## **Autorité environnementale**

# **Avis délibéré de l'Autorité environnementale sur la création du pôle d'échange multimodal de Saint-Brieuc (22)**

**n°Ae: 2015-81**

Figure 3 : représentation des principaux aménagements prévus dans le cadre du projet de PEM (source: étude d'impact)

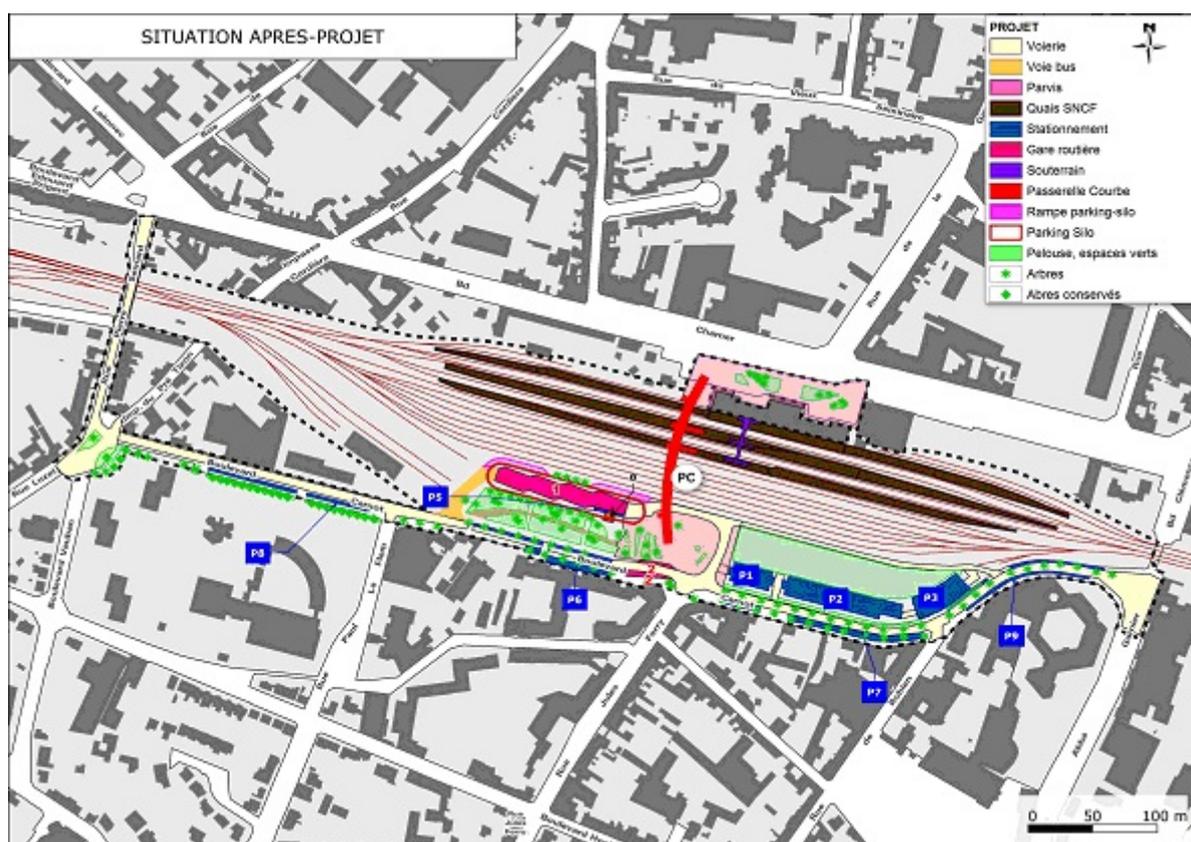
En cas de vent violent, correspondant à un niveau de vigilance orange (niveau 2 selon le référentiel de Météo-France) ou rouge (niveau 3), la passerelle pourra être fermée au public (en moyenne 2,7 jours par an).

Selon les informations communiquées aux rapporteurs au cours de leur visite, la future passerelle sera accessible aux vélos, via les ascenseurs et des glissières au niveau des escaliers.

***L'Ae recommande de préciser clairement, dans le dossier, les dispositifs prévus afin de rendre la passerelle accessible aux vélos et aux personnes à mobilité réduite.***
